**PROLONGEMENT**  
Saint-Germain >>> Achères

**Avis de l'autorité environnementale et Mémoire en  
réponse des maîtres d'ouvrage**

**Avis délibéré de l'Autorité environnementale  
sur le projet de Tram 13 express, phase 2 :  
Saint-Germain-en-Laye - Achères (78) -  
actualisation de l'avis Ae 2014-19**

n°Ae : 2017-56

Figure 5 : localisation des zones de déboisement (source : dossier)

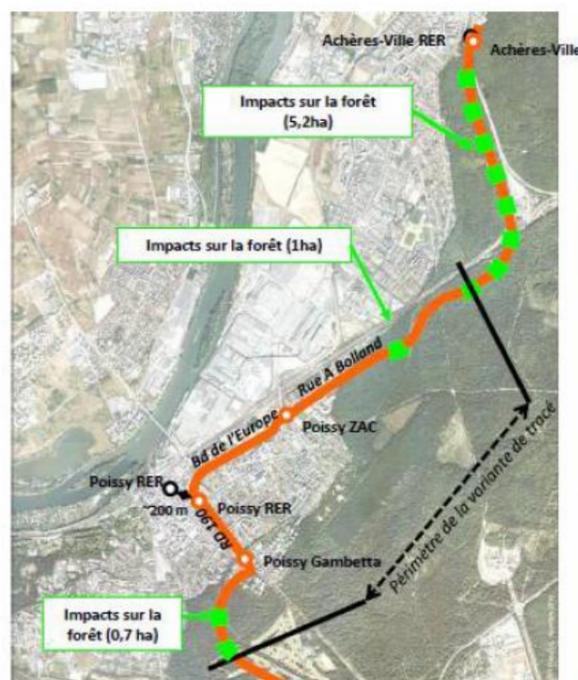
Malgré un tracé plus urbain, le projet modifié consomme plus de surfaces boisées de la forêt domaniale de Saint-Germain en Laye (6,9 ha contre 5,2 ha, voir 2.3.1).

Le maître d'ouvrage a porté une attention particulière à ce point sensible, qui fait l'objet de mesures de compensation importantes, négociées avec la Direction régionale et interdépartementale de l'alimentation, de l'agriculture et de la forêt d'Île-de-France (DRIAAF) et l'Office national des forêts (ONF), et présentées au § 2.5.4.

Figure 2 : Aménagements dans le secteur du Golf qui seront intégrés à partir de l'avant-projet

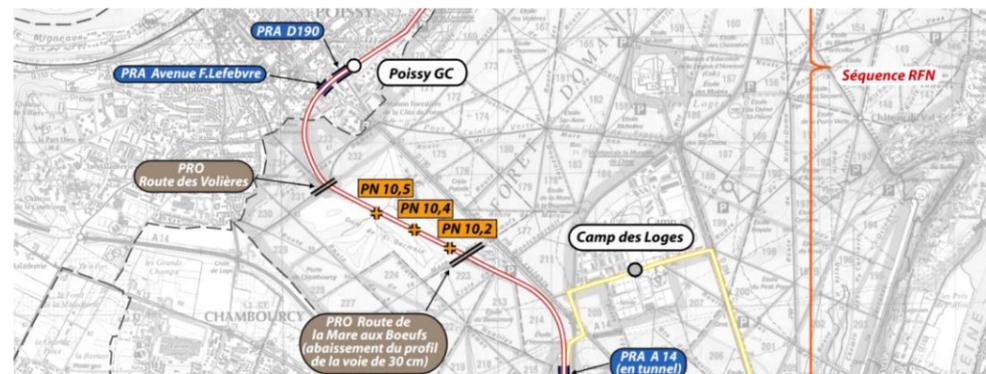
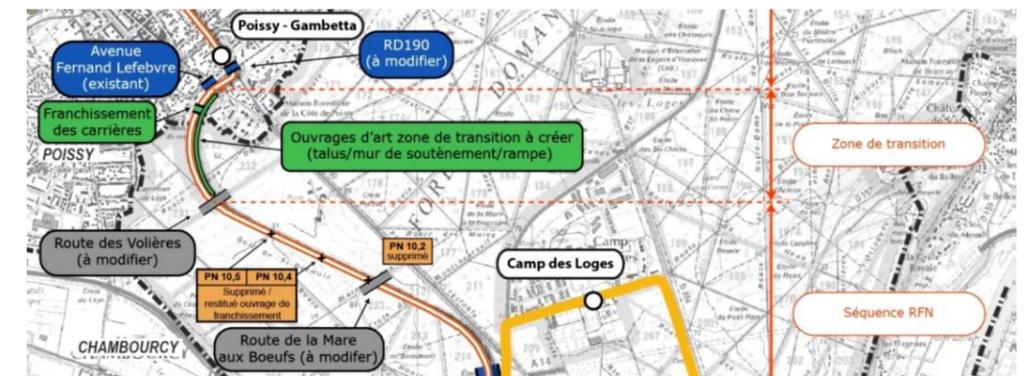
Comme rappelé sur la figure précédente, le programme d'opération retenu à l'issue des études du tracé initial du Tram 13 express phase 2 prévoyait la suppression des PN 10.2/10.4/10.5 du Golf de Saint-Germain-en-Laye. Le rétablissement des cheminements était envisagé par la création de deux ouvrages dénivelés au droit des PN10.4 et 10.5 ainsi que par la redirection d'une partie des golfeurs et des engins d'entretien vers les ponts-route existants de la Mare-aux-Bœufs (au Sud) et des Volières (au Nord) en cohabitation avec les usages existants (ONF, promeneurs, faune).

Suite aux études complémentaires menées sur les franchissements de la Grande Ceinture, les améliorations du projet sur le tronçon non modifié, qui seront intégrées au programme de l'opération à partir de l'avant-projet, prévoient :

- la reprise éventuelle du revêtement et des abords du pont-route des Volières afin de faciliter son emprunt par la grande faune ainsi que l'aménagement des cheminements et des portails pour permettre l'accès des engins d'entretien du golf.

Figure 4 : Aménagements dans le secteur de la place de l'Europe à Poissy  
Source : SDP T13ex phase 2 (tracé urbain), Ile-de-France Mobilités, 2017

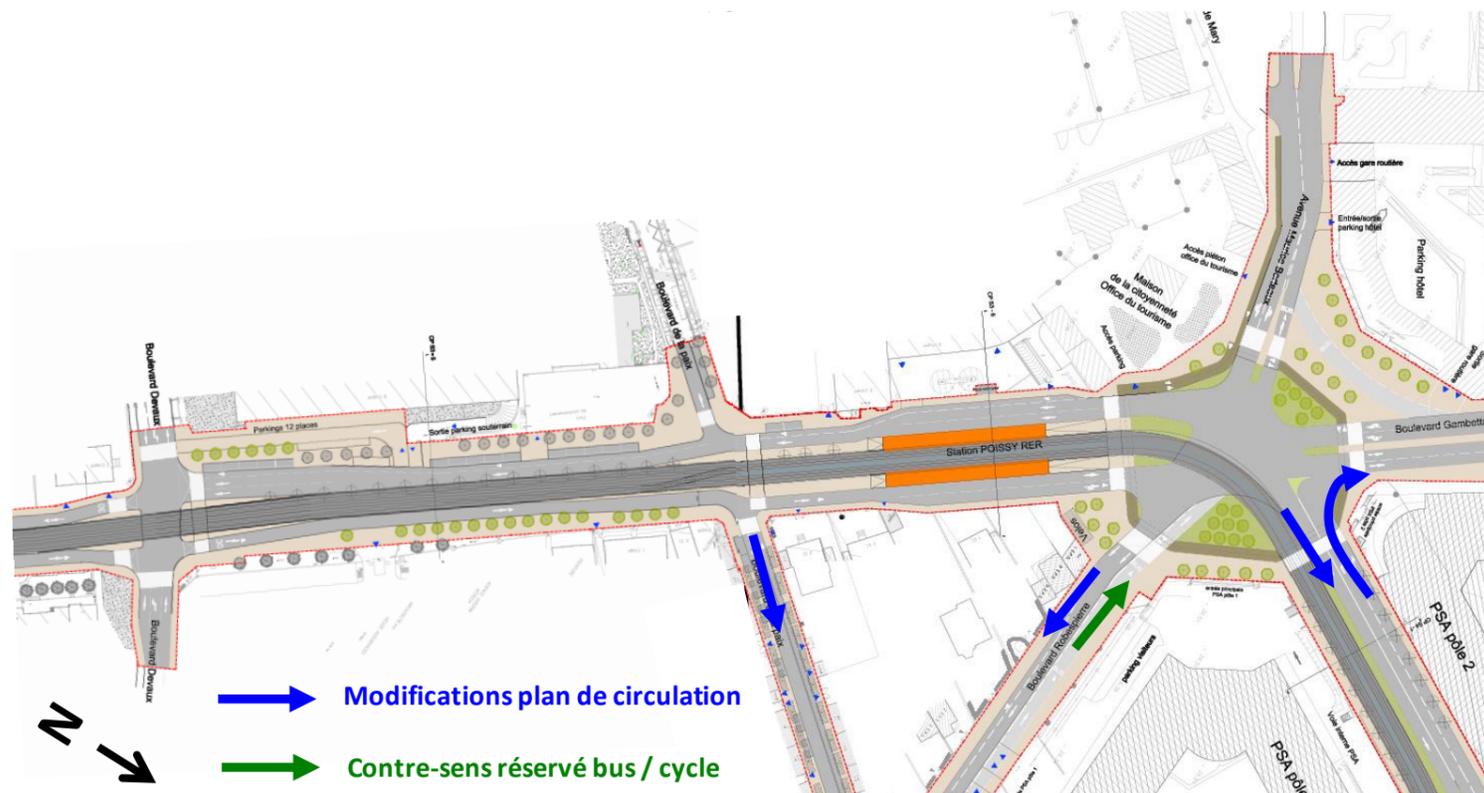
**Recommandation 3 : L'AE note que les orientations du plan de circulation à l'horizon de la réalisation du projet, selon les différents scénarios possibles, ne sont pas clairement présentées dans le dossier et sont donc à compléter sur ce point. (Pages 3 et 14)**

- au niveau de la place de l'Europe :
  - le carrefour giratoire est repris en un carrefour à feux plus compact avec un phasage de circulation permettant de conserver une capacité similaire à la situation de référence sans le projet Tram 13 express phase 2;
  - le boulevard Robespierre (RD 308) est modifié avec deux voies en sortie de la place de l'Europe et une voie bus en entrée partagée avec les cycles) ;
  - l'avenue Maurice Berteaux est également modifiée avec deux voies et une bande cyclable en entrée de la place de l'Europe (trois voies actuellement). Une piste cyclable est ajoutée en direction de la place. La voie bus en sortie de la Place de l'Europe est conservée ;
  - la mise en place de pistes cyclables autour de la place de l'Europe.

Ces aménagements permettent ainsi de réduire les impacts sur le trafic tout en tenant compte aussi des enjeux d'apaisement de la circulation autour du pôle de Poissy et de la ZAC Rouget de Lisle (apaisement de la circulation sur les boulevards Saint-Sébastien et Robespierre).

Figure 6 : Localisation des piézomètres (jusqu'à 10m de profondeur) installés le long du tracé du projet

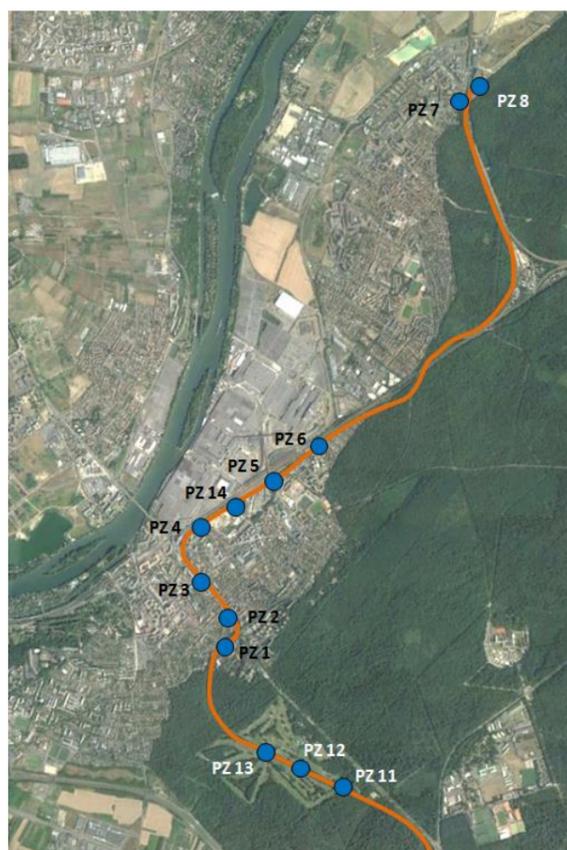
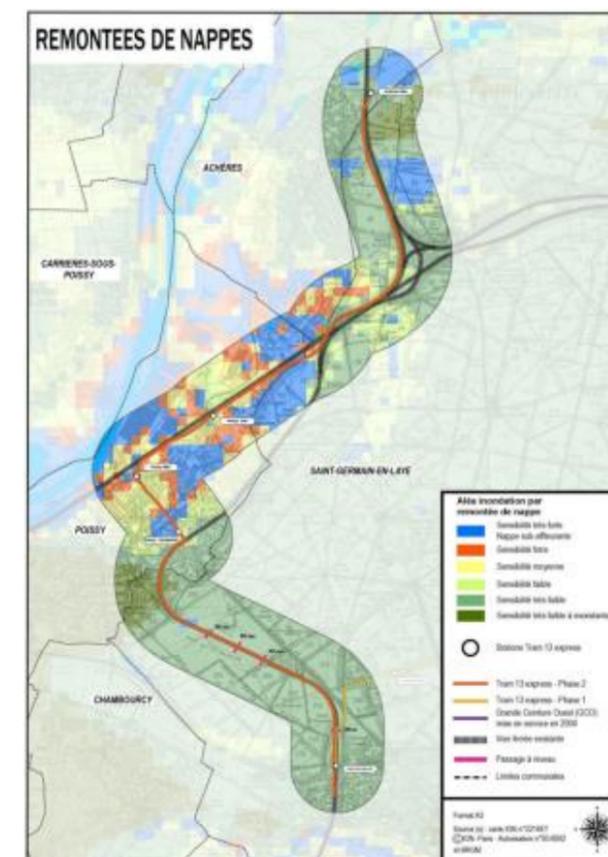
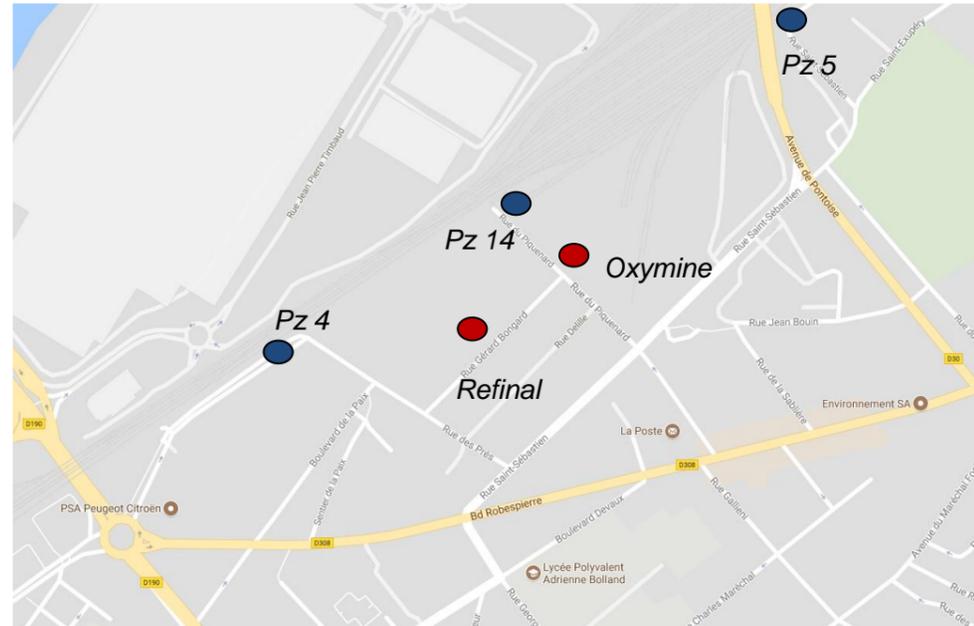
**Recommandation 4 : L'AE recommande de compléter l'analyse des impacts, en phase travaux et exploitation, dans le secteur de l'ancienne zone industrielle de Poissy par une approche globale du risque de pollution résultant du remaniement de terrains contaminés dans une zone sensible aux remontées de nappe. (Page 15)**

Le tracé n'est pas concerné par une zone du Plan de Prévention des Risques d'inondation de la vallée de la Seine. En revanche des zones de remontées de nappe sont identifiées au droit du tracé. Les données disponibles indiquent que le Nord de la commune de Poissy (au centre de l'aire d'étude) est sensible vis-à-vis des remontées de nappes.

Dans le cadre des investigations géotechniques réalisées à ce stade des études, une dizaine de piézomètres ont été installés le long du tracé (voir figure 7). Des relevés mensuels sont prévus sur une durée de 12 mois. En fonction des résultats, il sera possible de conserver tout ou partie des piézomètres, en vue de poursuivre les analyses dans les phases d'études détaillées du projet. **A ce stade, les résultats ne révèlent pas de risque de remontées de nappe particulier pour le projet.**

Figure 12 : Aménagements dans le secteur du Golf retenus suite aux études menées en parallèles des études préliminaires du tracé urbain

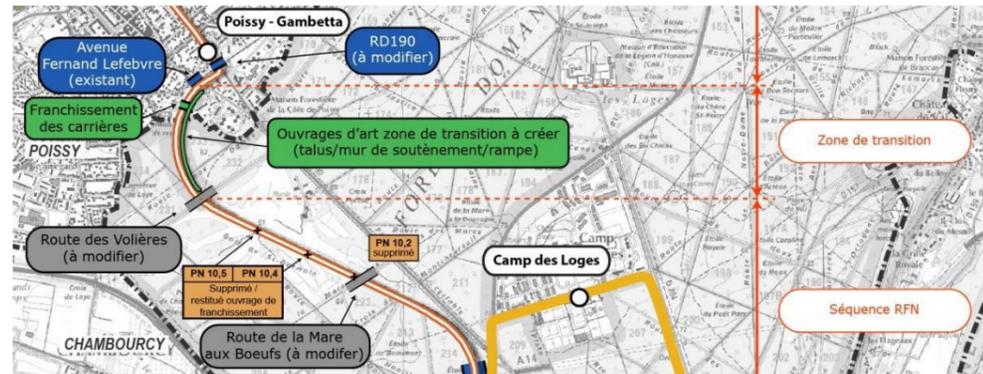
La mise en place de ces clôtures aura pour effet d'interrompre les franchissements des voies ferrées de la Grande Ceinture par le public et la grande faune (chevreuils, sangliers). Pour réduire ces impacts, les maîtres d'ouvrage, en concertation avec la DRIAAF, l'ONF et la direction du Golf de Saint-Germain-en-Laye, ont étudié des améliorations des solutions prévues pour le franchissement des voies de la Grande Ceinture au Sud de Poissy en lien avec la suppression des passages à niveau du Golf.

Ces aménagements sont évoqués dans la réponse à la recommandation 1 et seront validés dans les phases ultérieures du projet en collaboration avec l'ensemble des acteurs concernés (DRIEE, DRIAAF, ONF, Golf). **Il est à noter que quelle que soit la variante de tracé retenue à l'issue de l'enquête publique complémentaire, ces aménagements seront intégrés dans le programme de l'opération du Tram 13 express phase 2.**

Figure 14 : Variantes de tracé approfondies à Poissy : à gauche le tracé par le centre-ville, à droite le tracé par la RD190 (tracé retenu)

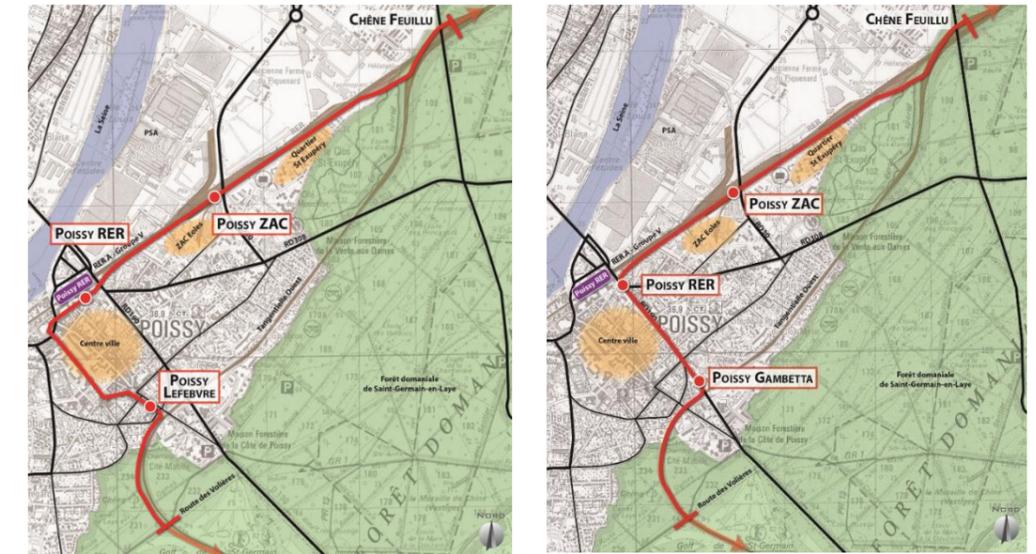
Deux variantes ont été définies et analysées en concertation avec les collectivités et les financeurs de manière à vérifier leur faisabilité et leur pertinence. Ces dernières sont présentées dans le DOCP complémentaire :
